**Referència:** B-175

**Denominació:** Ampolla 50 ml

**Client:** Estelca

**Motiu informe:** S'han fet modificacions per millorar funcional - 6ª prova.

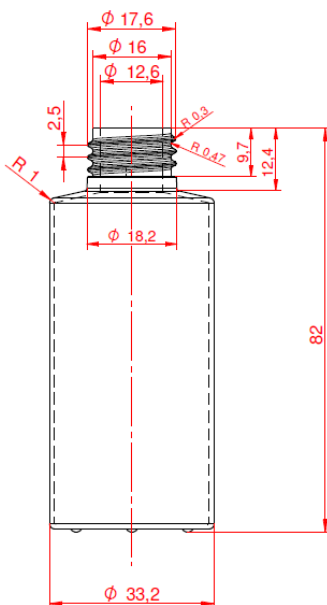
Reducimos altura del la botella en extremos superior 0.60, esta correccion tiene le proposito de acercar la entrada de rosca al extremos pues el tapon, dada su conicidad solo trabaja en los hilos del fondo, al apretar a final del roscado solo coje "medio hilo" provocando que se vea torcido.

Creamos mecha inferior de centrado despues del hombro formando guia de centrado en el final de rosca donde entrará la boca del tapon cuando se cierre y evitara que quede torcido. (La botella blanca de muestra tiene un pequeño aro).

Apreciamos que la rosca no está formada del todo, o sea, está corta y no se corresponde a la forma del acero.

**Adjuntamos plano actualizado.**

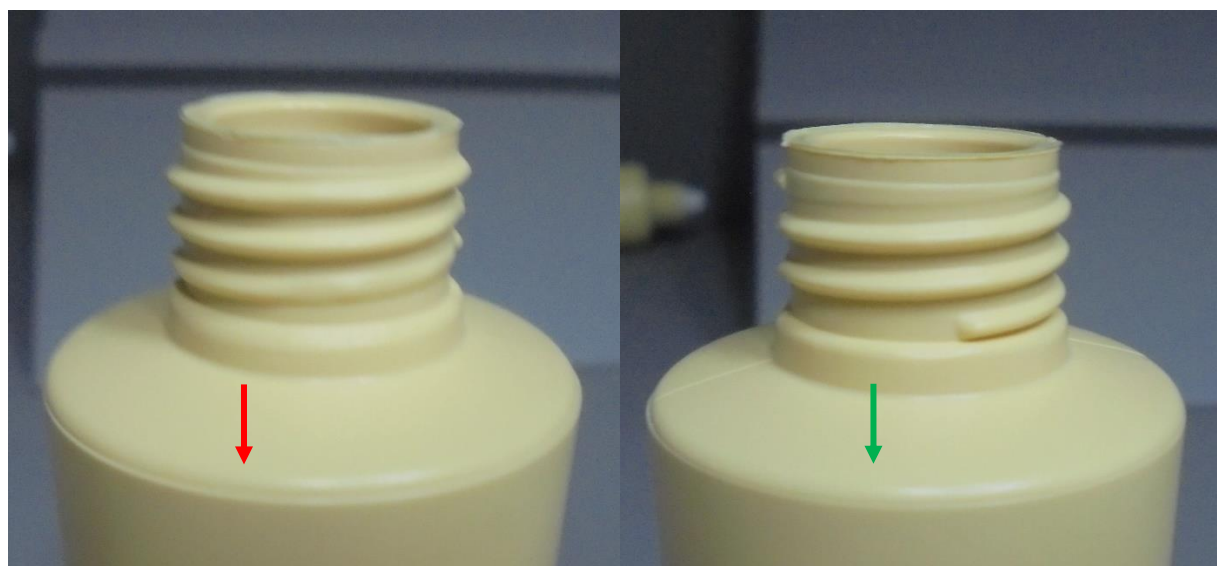
El fil de la rosca, ara surt faltat de material. El roscat es bo, però visualment no.

L'ombro segueix sortint desajustat, un costat més que l'altre:

Fan una mica de rebava a la base, no afecta a l'estabilitat de l'ampolla.

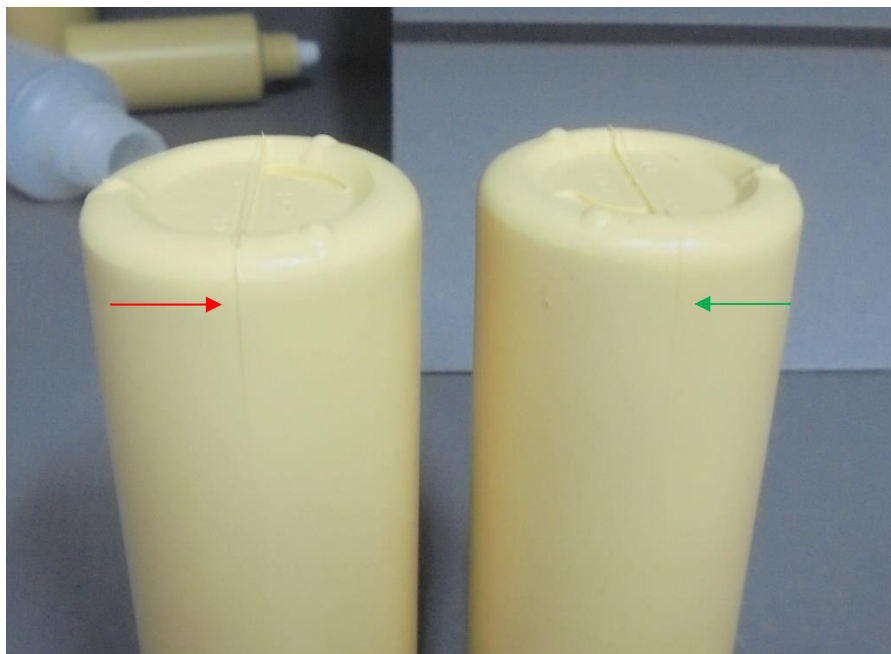
El partaix de la base, també queda una mica desajustat, un costat més que l'altre:

El tap roscat segueix veientse una mica tort.

Tot aquests punts, es van parlar ahir amb Dani i Joan Ribalta, i es va decidir que si l'estanquitat era correcte, es podia començar la producció.

S'ha d'anar comprovant durant la fabricació, aquests punts de possibles defectes, i d'altres que es puguin originar amb la producció.
